*Consiglio Superiore dei Lavori Pubblici*

*Adunanza del 21 giugno 2022*

**OGGETTO:** Affare n. 49/2022. Adeguamento Tecnico – Funzionale al Piano Regolatore Portuale del Porto di Cagliari. - Sottozona H2.

- Distretto della Cantieristica con evidenziato il canale d'accesso che si rende necessario dragare alla -7.00 m s.l.m.m. per poter accogliere grandi yacht fino a 100 m-

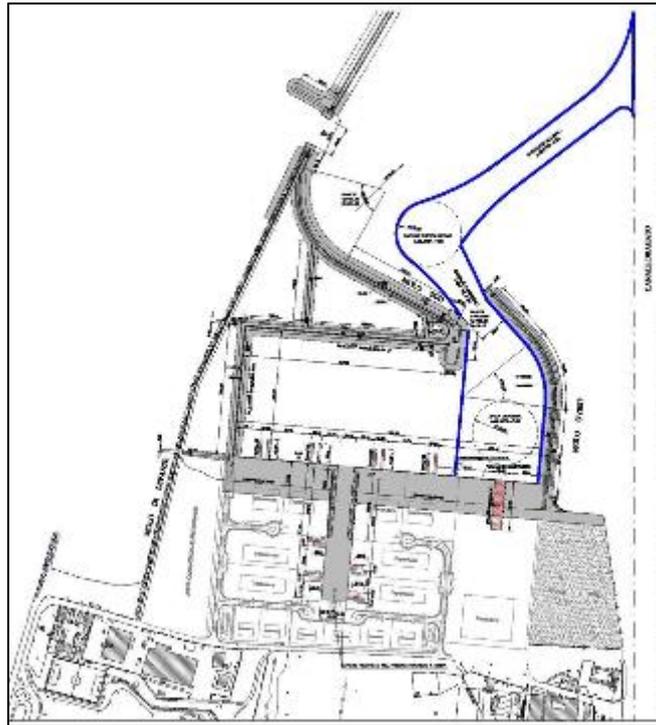
In sede di progettazione definitiva ed esecutiva dovranno essere sviluppati approfondimenti progettuali tali da garantire la sicurezza delle banchine rispetto al previsto maggior fondale, e la sicurezza e la stabilità delle opere portuali e delle opere che delimitano l'accesso alle aree per cui è previsto l'approfondimento di fondale. Inoltre, al fine di garantire la stabilità nel tempo e minimizzare le operazioni di manutenzione del canale di accesso alla -7,00 m da l.m.m., la pendenza delle scarpate dovrà tenere opportunamente conto delle caratteristiche geotecniche dei terreni presenti.

Inoltre, sempre in sede progettuale, dovrà essere adeguatamente valutato l'effetto dell'approfondimento richiesto nei confronti dell'agitazione residua della darsena e stimato l'interrimento atteso dei nuovi fondali, e quindi le eventuali conseguenti necessità in termini manutentivi, e ciò in ogni condizione di configurazione delle opere di bordo che si dovesse verificare tempo per tempo, tenendo anche in conto gli effetti della prevista apertura del Molo Settentrionale del Porto Canale che creerà una nuova connessione col mare aperto.

È bene che si valuti attentamente se e quali accorgimenti vadano adottati per le opere di bordo in termini di mitigazione della riflessione ondosa e di assorbimento energetico, oltre che di riduzione del siltaggio.
